大飯発電所ほう酸回収系統(1, 2号機共用)の改造計画の概要(1 / 2)

大飯発電所ほう酸回収系統(1, 2号機共用)の改造計画の概要(2 / 2)

大飯発電所ほう酸回収系統(1, 2号機共用)設備の位置図

(ほう酸回収装置の概要)

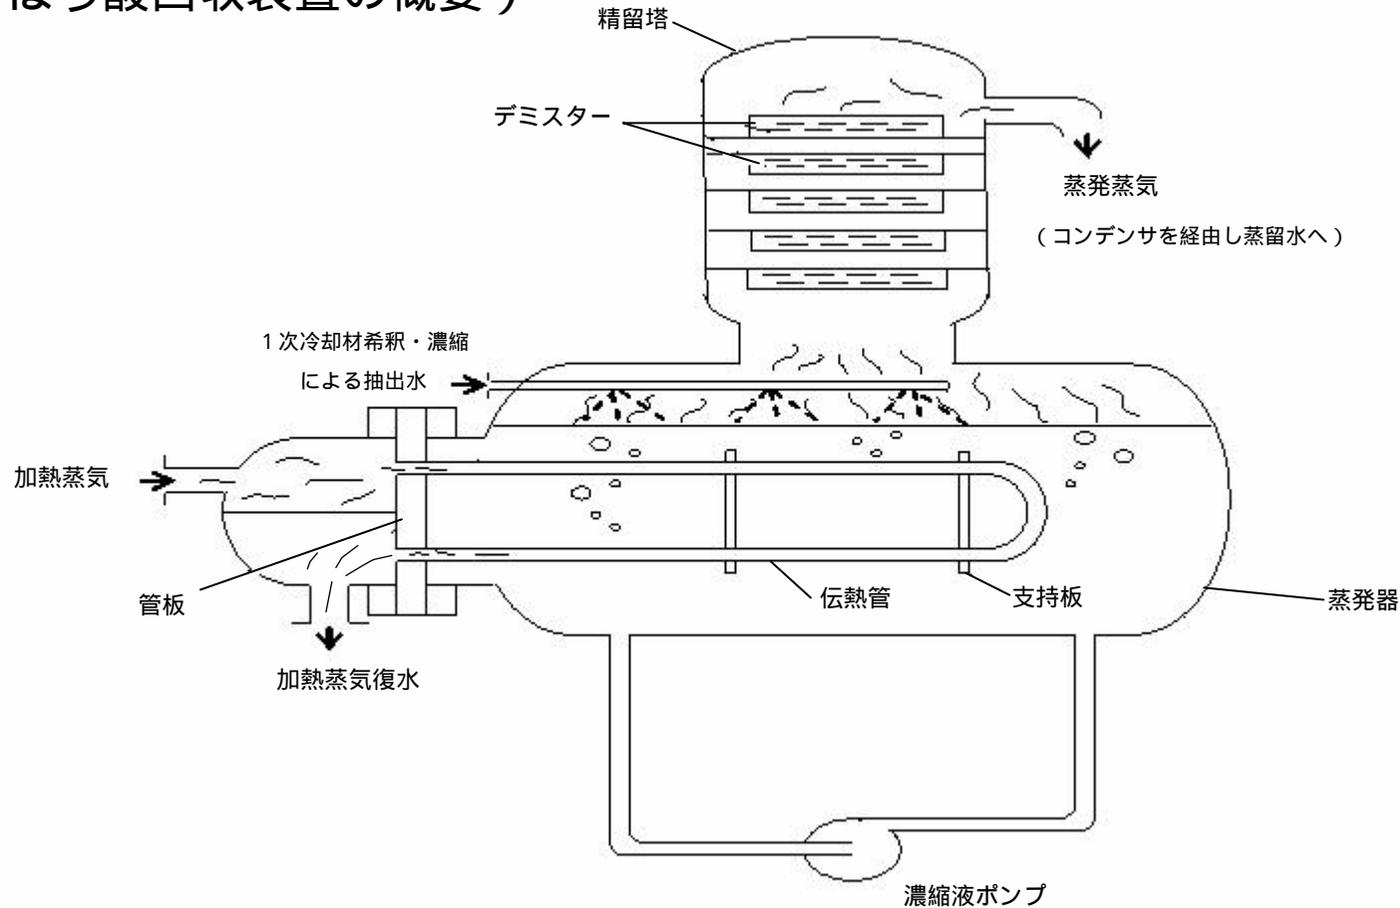
改造後

処理量	蒸発器容量	寸法
既設ほう酸回収装置	約3.4m ³ /h	約1.4m ³	幅約4.5m × 奥行約3.5m × 高さ約5.0m
増設ほう酸回収装置	約3.4m ³ /h	約2.8m ³	幅約5.5m × 奥行約5.0m × 高さ約5.0m
